Modulo per la presentazione delle osservazioni per i piani/programmi/progetti sottoposti a procedimenti di valutazione ambientale di competenza statale

ID: **[11092]** Progetto di un impianto eolico composto da n. 7 aerogeneratori di potenza unitaria pari a 7,2 MW, per una potenza complessiva di 50,4 MW, e da un sistema di accumulo di energia (bess) di potenza pari a 18 MW, da realizzarsi nel Comune di Torchiarolo (BR), in località Valesio, con opere di connessione alla RTN ricadenti anche nei comuni di San Pietro Vernotico (BR) e Cellino San Marco (BR). Codice pratica MYTERNA n. 202301758

TESTO DELL' OSSERVAZIONE

A seguire si riporta uno stralcio cartografico con indicata l'interferenza della BRN4 a danno della WTG3C della EN.IT.

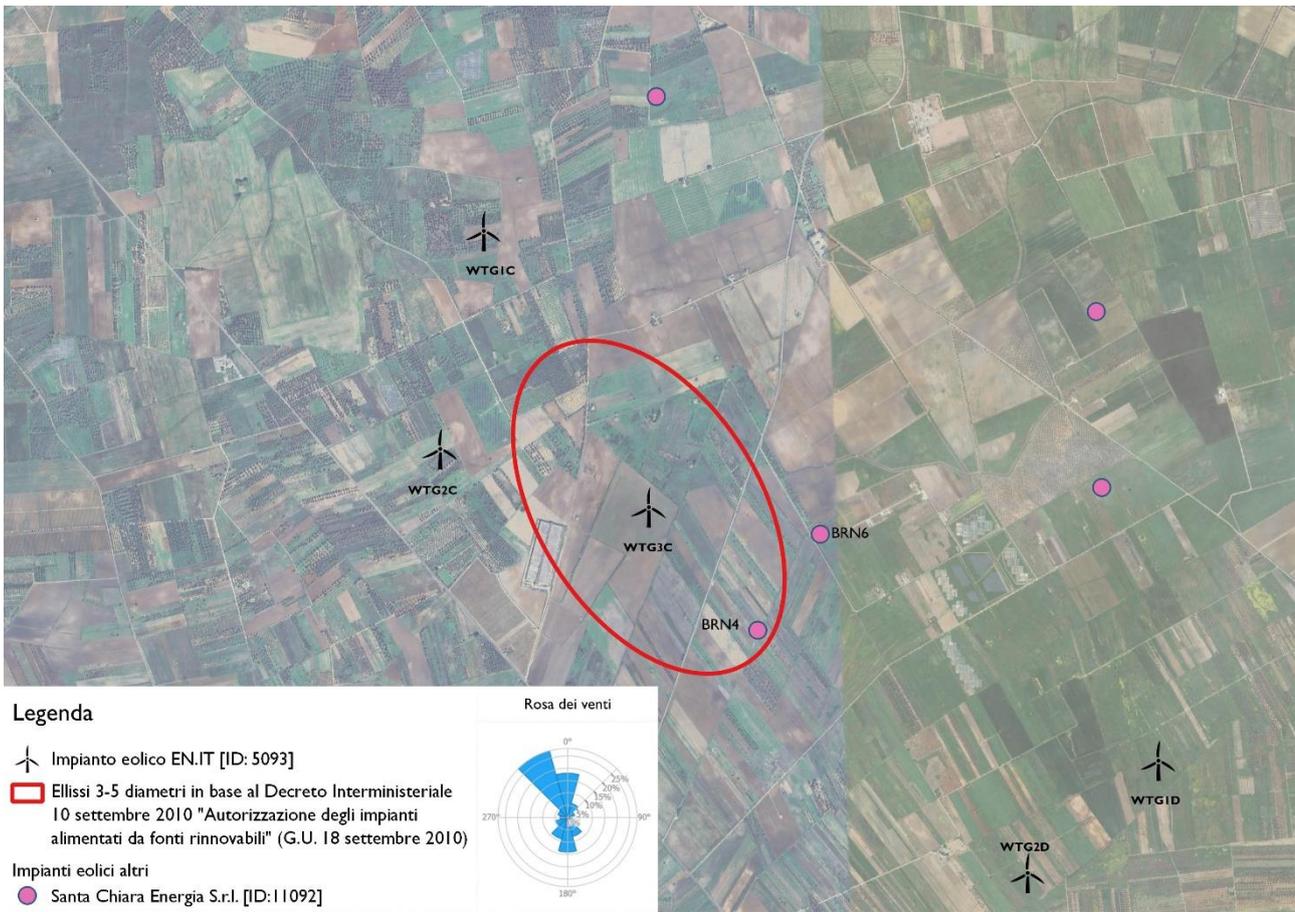
Dagli elaborati presentati dalla società Santa Chiara Energia S.r.l., **la posizione di un aerogeneratore di progetto denominato BRN4, risulta essere interferente con la posizione della WTG3C del "Parco Eolico Bosco 42 MW - ID 5093 "** di proprietà della EN.IT

Con la presente si chiede a codesto spett. le Ente di tenere l'interferenza segnalata in debita considerazione nell'espressione del proprio giudizio di compatibilità, perché lesiva dei diritti e degli interessi della scrivente.
